**OGGETTO: Progetto di realizzazione del Terminal Ro Ro del Porto Canale – 1° lotto funzionale - Procedura di valutazione di impatto ambientale ai sensi dell'art.23 del D.Lgs.152/2006 e s.m.i.**

## **NOTA DEL RESPONSABILE DEL PROCEDIMENTO**

**Puntuali risposte alla nota del 07/10/2016**

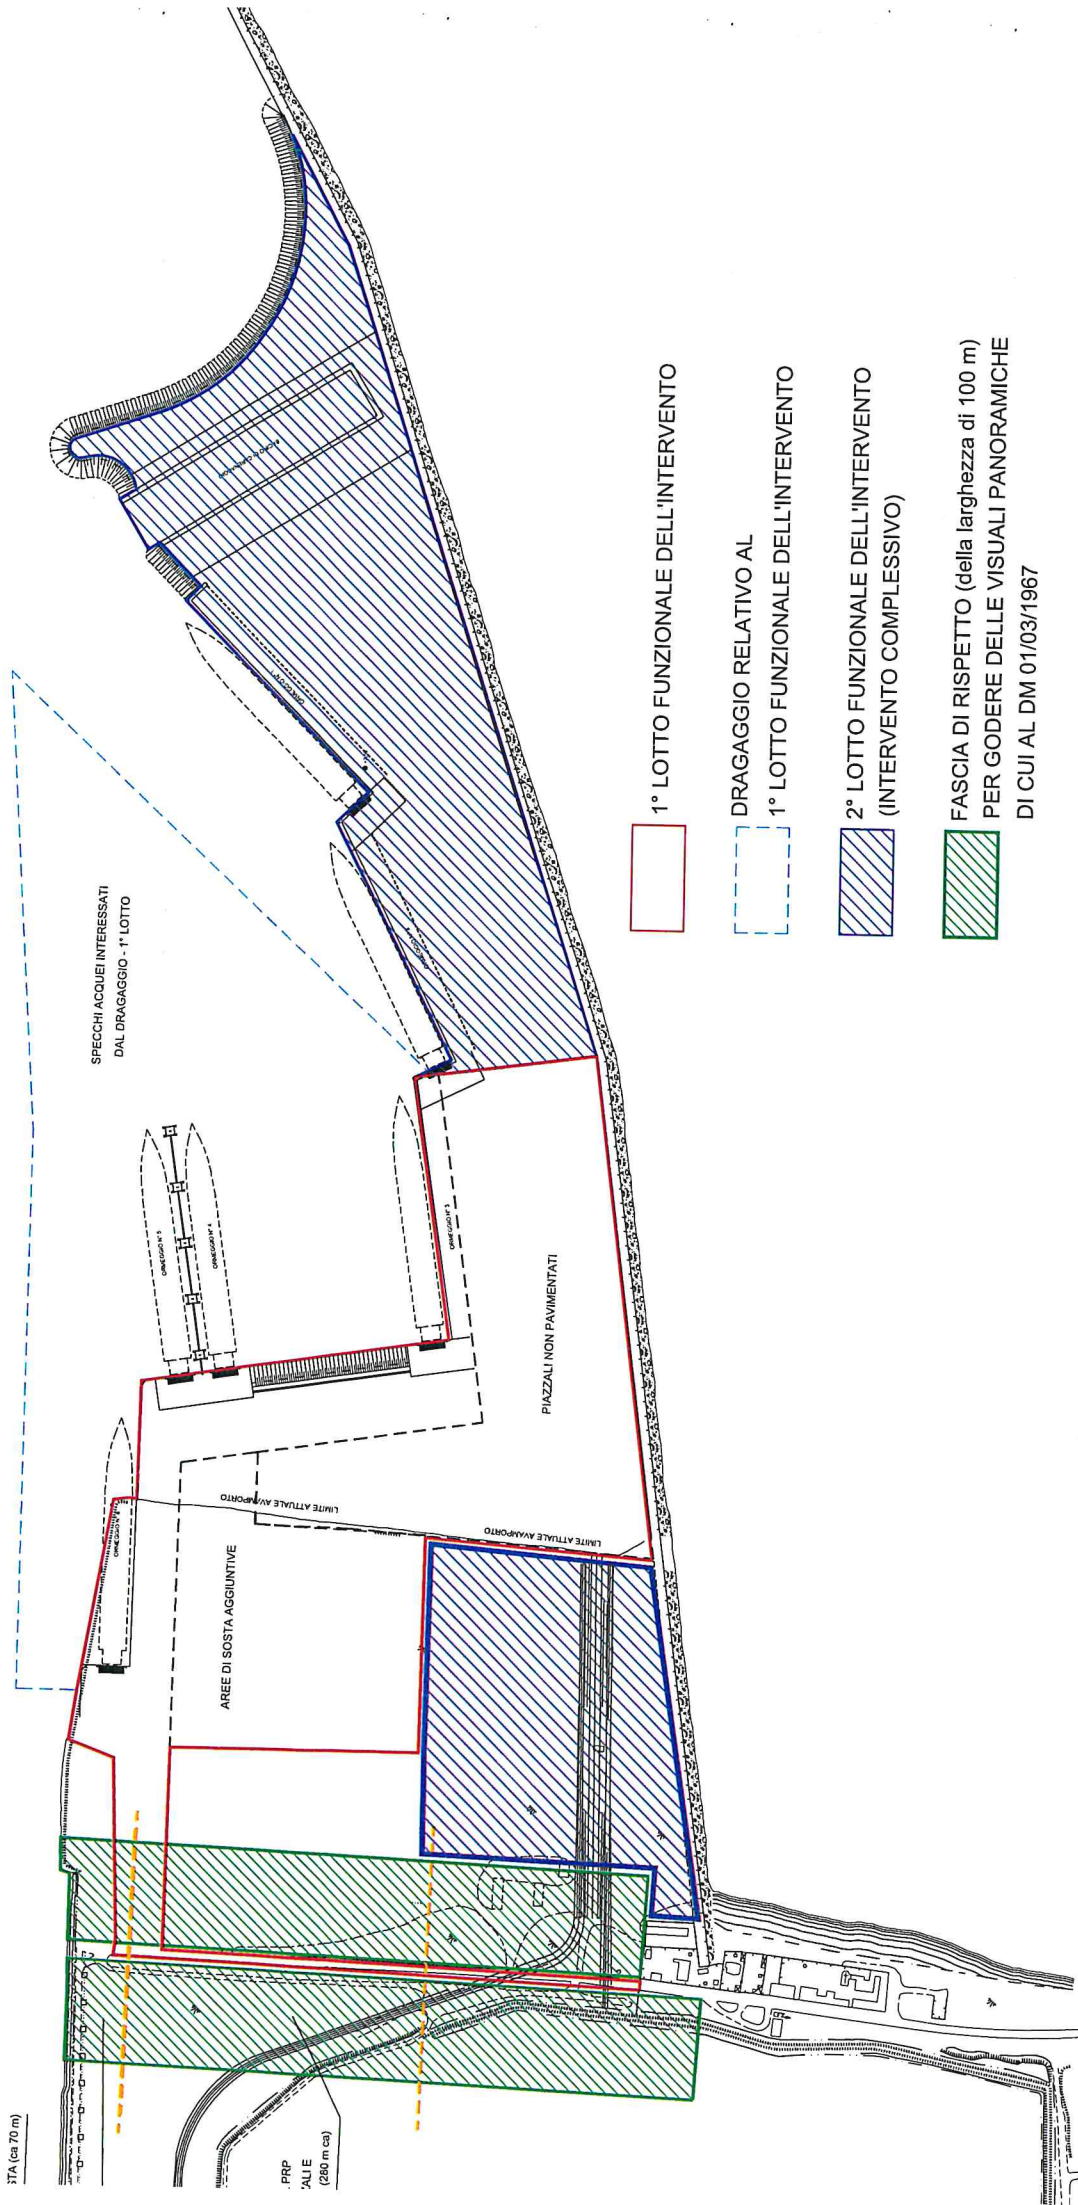
**28. Approfondire le qualità paesaggistiche dell'area di cui al vincolo ex DM 01/03/1967 e individuare le azioni opportune per tenere comunque conto nel progetto degli elementi caratteristici ancora esistenti nell'area vasta soprattutto come aspetti percettivi e di visuali panoramiche ancora possibili, in particolare verso la spiaggia di La Playa adiacente al progetto e verso la chiesa di S. Efisio e relativa area di compensazione a verde**

Pertanto, si propone il mantenimento della visuale verso il suddetto bene e verso la città prevedendo una fascia di rispetto della larghezza di 100 m su ambo i lati della SS195 che deve essere mantenuta col presente intervento.

Si rappresenta, come indicato nella Tav.01ter, che la fascia di rispetto occupa parte della zona G1W del PRP che è destinata a "piazze e banchine polifunzionali". Per detta zona le norme di attuazione del Piano non ammettono volumetrie e, pertanto, la suddetta previsione di mantenere la visuale verso l'altro lato del canale d'accesso può essere attuata conformemente allo stesso.

FASCIA DI RISPETTO (della larghezza di 100 m)  
PER GODERE DELLE VISUALI PANORAMICHE  
DI CUI AL DM 01/03/1967
